شماره: ۱۳۹۶-۸۰

اطلاعیه فنی

دریافت کننده	نمایندگی ها مجاز ایران خودرو
قابل توجه	صاحب امتیاز: مدیر خدمات: کارشناس فنی: کارشناس پذیرش/پذیرشگر: مسئول بازرگانی قطعات یدکی: مسئول امور مشتریان: تعمیرکاران:
عنوان اطلاعیه	نشتی گازهای خروجی از بین منیفولد خروجی و پرخوران
نوع خودرو	خودروهای سورن و دنا EF7-TC توربوشارژ

واشر توربوشارژر به منیفولد - دو لایه

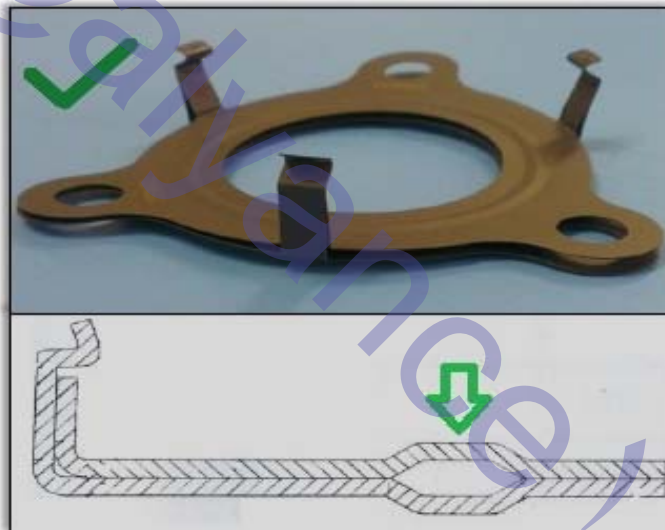
(۲) تختی سطح نشست منیفولد خروجی و پرخوران (توربو شارژ) را اندازه گیری نمایید. (تختی 0.03mm می باشد)

- ۱- در صورت دمونتاز پرخوران به هر دلیلی می بایست واشر اتصال پرخوران به منیفولد دود به همراه ۳ عدد پیچ اتصال پرخوران به منیفولد تعویض گردد.
- ۲- در صورت دمونتاز منیفولد دود به هر دلیلی می بایست واشر اتصال پرخوران به منیفولد دود، واشر اتصال منیفولد دود به سرسیلندر و به همراه ۳ عدد پیچ اتصال پرخوران به منیفولد تعویض گردد.

محل نصب پیچ های دو سر رزوه

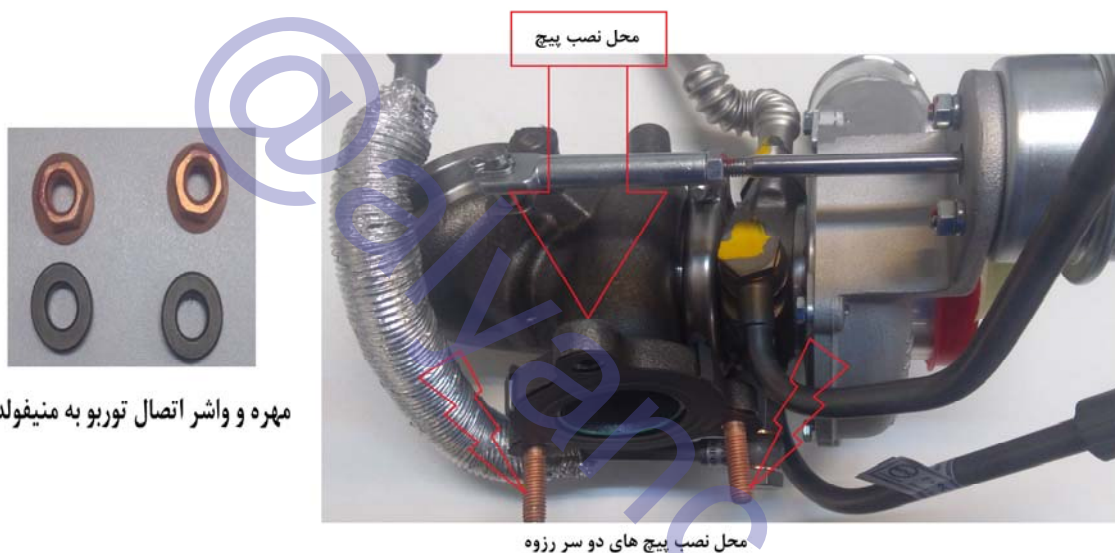
۳- در صورتیکه اتصال پرخوران به منیفولد دود توسط ۳ عدد پیچ بود می بایست جهت مونتاژ از ۱ عدد پیچ و ۲ عدد پیچ دوسر رزوه با پوشش مسی استفاده گردد. (مطابق تصویر ذیل)

۴- در صورت سالم بودن رزوه های پیچ دو سر رزوه و مهره نیازی به تعویض پیچ و مهره نمی باشد.

مهره و واشر اتصال توربو به منیفولد
